**DIRECTION GÉNÉRALE DE L'ÉVALUATION
ENVIRONNEMENTALE ET STRATÉGIQUE**

**Rapport d'analyse environnementale
pour le projet Akasaba Ouest par Mines Agnico Eagle Limitée**

Dossier 3211-16-015

Le 7 juin 2018

FIGURE 3. TRACÉS ROUTIERS ANALYSÉS (ADAPTÉ DE MINES AGNICO EAGLE LIMITÉE, 2016).

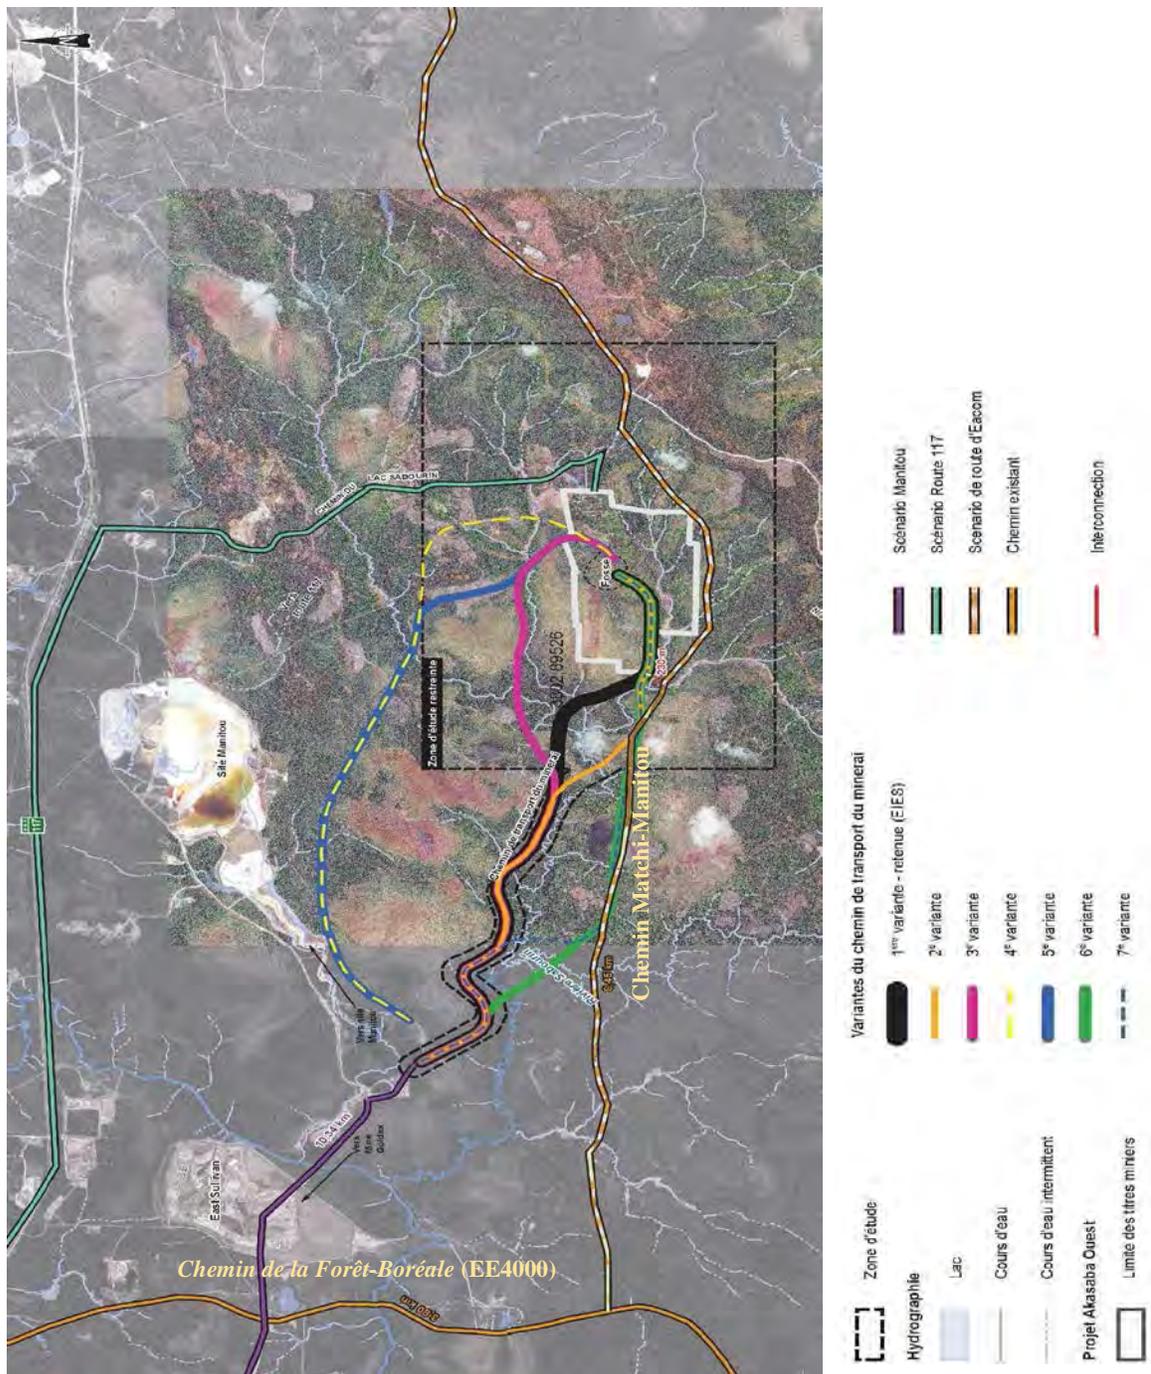
MAE a évalué huit tracés de route pour le transport de son minerai. La figure 3 présente ces scénarios.

Selon les experts, quel que soit le choix du tracé du chemin, il aura un impact potentiel sur le caribou forestier, puisque l'un comme l'autre pourraient engendrer des pertes d'habitat fonctionnel comme des sites de mise bas. L'impact du projet minier et du chemin de transport sur le caribou forestier seront discutés à la section 3.4 de ce rapport.

- installer des panneaux de signalisation routière indiquant la présence potentielle de caribou et le risque de collision routière, sur le chemin de 440 m reliant le site minier au chemin Matchi-Manitou et à l'intersection du chemin de la Forêt-Boréale (EE4000) (voir Figure 3);

FIGURE 5. SECTEURS ET ZONES DE PROTECTION 2013-2018 (ADAPTÉ DE MRN, 2013)

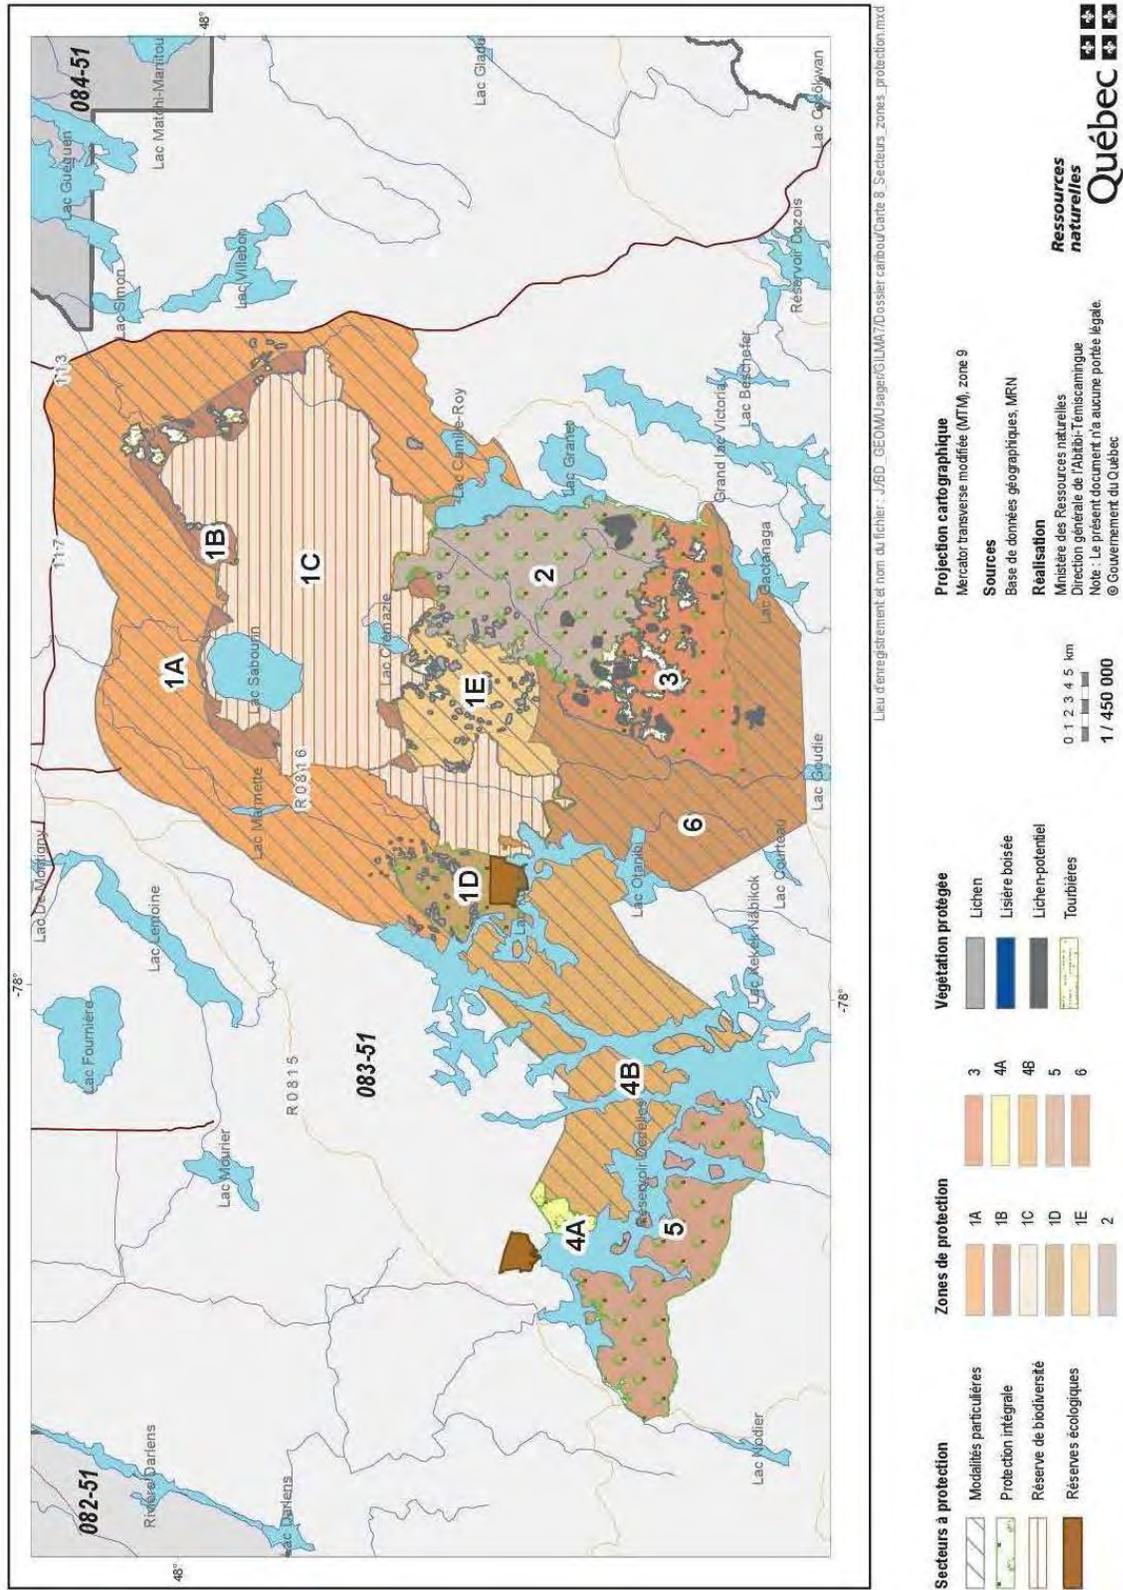
Les secteurs qui doivent être priorisés ont été sélectionnés par le MFFP. Pour l'instant, les secteurs 1B, 1C et 1E identifiés au Plan d'aménagement du site faunique du caribou au sud de Val-d'Or ont été sélectionnés (Figure 5). La zone 1B est juxtaposée aux limites de la Réserve de biodiversité des Caribous-de-Val-D'Or, aussi identifiée comme la zone 1C. La zone 1B a subi des périodes d'exploitation forestière entre 1960 et 1992. Les parterres de coupe ont donc parfois plus de 50 ans et se sont rétablis en forêts majoritairement résineuses. Le secteur pourrait donc offrir des habitats propices au caribou. La zone 1C a été sélectionnée en particulier car les caribous mettent bas principalement dans les tourbières situées au sud et à l'est du lac Sabourin. De plus, étant donné que le secteur bénéficie d'une protection légale, la pérennité des travaux est assurée. Enfin, la zone 1E a été sélectionnée car les caribous hivernent près du lac Crémazie à proximité de cette zone, depuis quelques années. La fermeture et le reboisement de chemins forestiers dans cette zone permettraient de réduire la fragmentation et de rétablir une meilleure connectivité entre la zone 1C et la zone 2, qui est protégée intégralement jusqu'en 2018.

Pour que le plan de compensation soit une réussite, la compensation devrait se réaliser dans des secteurs d'intérêt pour la population de caribou, telles que les zones 1B, 1C et 1E du Plan d'aménagement du site faunique du caribou au sud de Val-d'Or – Période 2013-2018. Ces secteurs sont fortement utilisés par la population de caribou de Val-d'Or à différents moments de son cycle de vie. La remise en production devrait s'effectuer avec des essences résineuses puisque le caribou sélectionne préférentiellement ce type de peuplements lorsqu'ils sont à maturité. Un suivi approprié devrait être réalisé afin de s'assurer que les arbres plantés survivent et ne subissent aucune entrave à leur croissance, et que des mesures correctives soient mises en place si nécessaire. À ce plan devrait s'ajouter la possibilité de reboiser certaines superficies de forêts mal régénérées.

L'équipe d'analyse recommande que la réalisation du Plan de compensation pour les effets résiduels sur le caribou boréal de Val-d'Or et son habitat, tel que présenté, soit une condition de l'autorisation du projet. Le Plan sera révisé au fur et à mesure de l'identification des chemins forestiers qui pourraient être fermés, de la validation des informations sur le terrain et des autorisations à obtenir auprès du MFFP pour fermer ces chemins. De plus, étant donné que certains chemins pourraient être fermés et reboisés dans la réserve de Biodiversité, une consultation du MDDELCC doit être prévue avant que des demandes de fermeture de chemins ne soient déposées auprès du MFFP. Il est donc recommandé que le dépôt des versions préliminaires du plan soit fait au mois de novembre de chaque année, si la réalisation du plan s'échelonne sur plusieurs années. Les versions du plan devront être réalisées à la satisfaction du MFFP et du MDDELCC. Finalement, bien que l'initiateur de projet ait déjà amorcé cette démarche, il devra continuer de maintenir informée la communauté de Lac Simon de l'évolution du Plan et il devra le présenter, pour information, à l'équipe de rétablissement du caribou de Val-d'Or.

FIGURE 6. LOCALISATION DES COURS D'EAU À PROXIMITÉ DU SITE MINIER (ADAPTÉE DE MINES AGNICO EAGLE LIMITÉE, 2015)

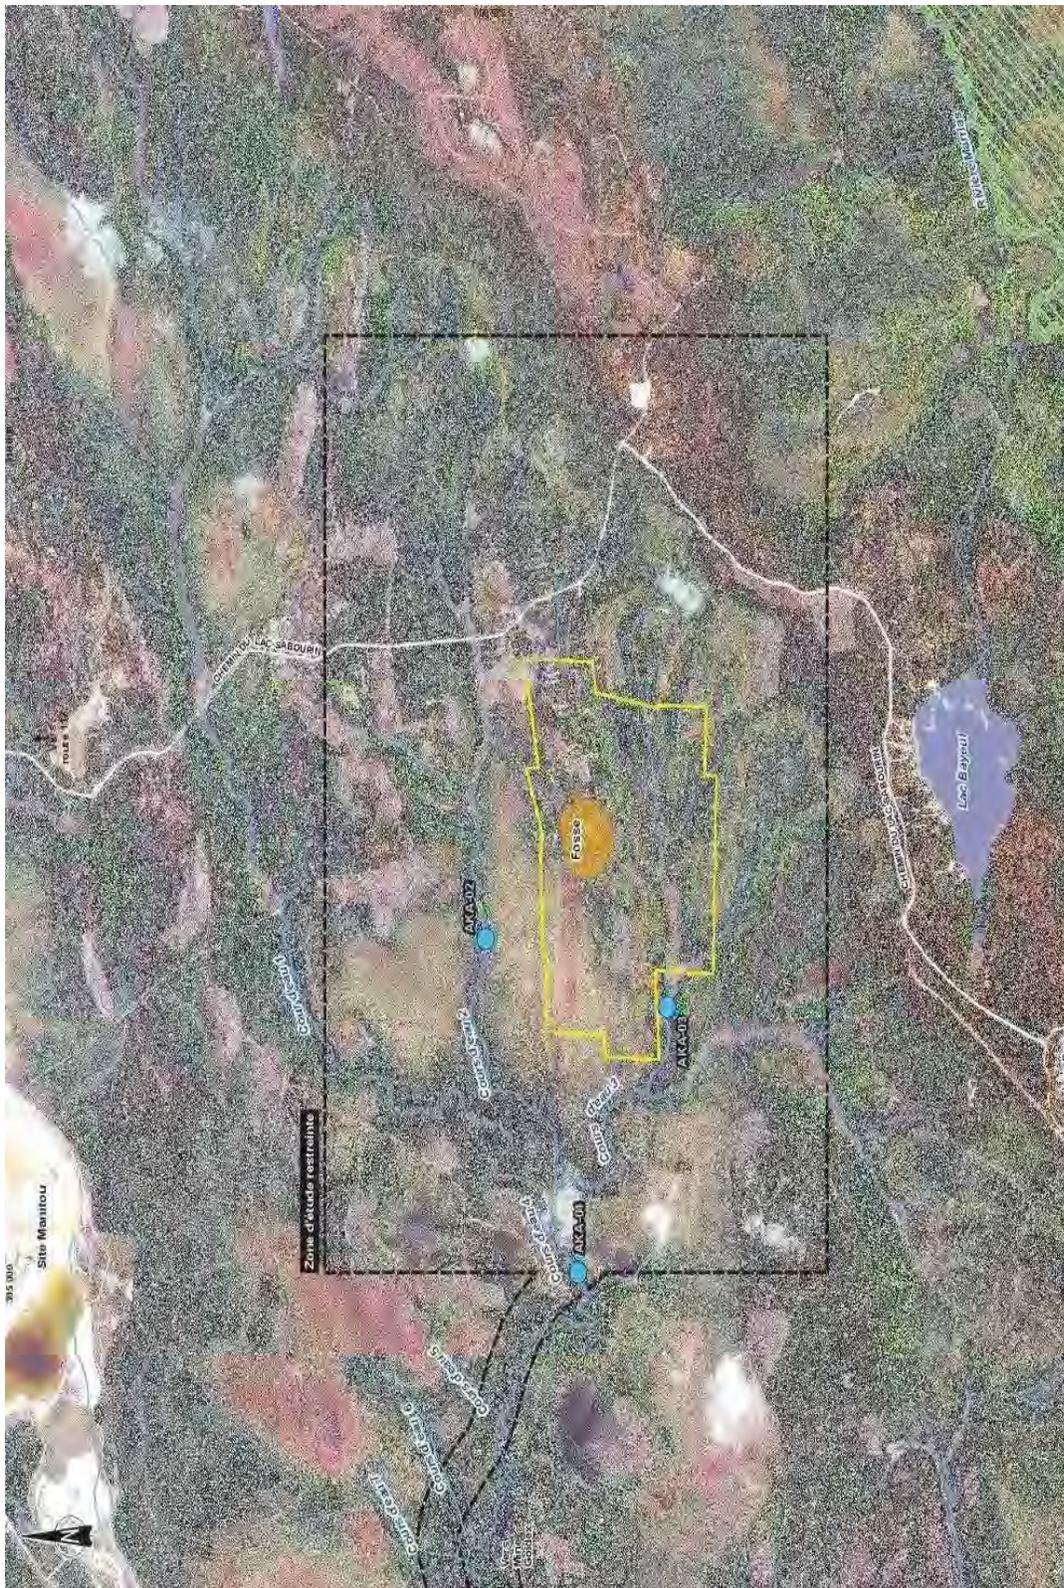
Le site est à proximité de trois cours d'eau (Figure 6). Le cours d'eau n°2 coule au nord des infrastructures minières projetées. Le cours d'eau n°3 est localisé au sud du site minier et sera le cours d'eau récepteur de l'effluent minier. Enfin, le cours d'eau n°4 est situé à l'ouest du site et recevra les cours d'eau n°2 et 3.

Afin de protéger le milieu récepteur, l'équipe d'analyse recommande qu'une norme en matières en suspension (MES) plus sévère que celle indiquée dans la Directive 019 sur l'industrie minière soit respectée. Il existe des systèmes de traitement très performants pour l'enlèvement des MES. Le contrôle rigoureux de ce paramètre permet également de réduire l'émission de plusieurs autres substances nocives. La norme préconisée pour les matières en suspension pour le projet de MAE est une concentration moyenne mensuelle de 10 mg/L et une concentration maximale dans un échantillon instantané de 20 mg/L.

En considérant la norme supplémentaire que l'équipe d'analyse recommande d'imposer à l'effluent minier ainsi que l'engagement de l'initiateur à mettre en place un suivi adéquat de ces rejets à l'environnement dans l'objectif d'amener les concentrations de l'effluent final à tendre vers les OER, l'équipe d'analyse considère que l'impact du projet sur la qualité de l'eau de surface est acceptable.
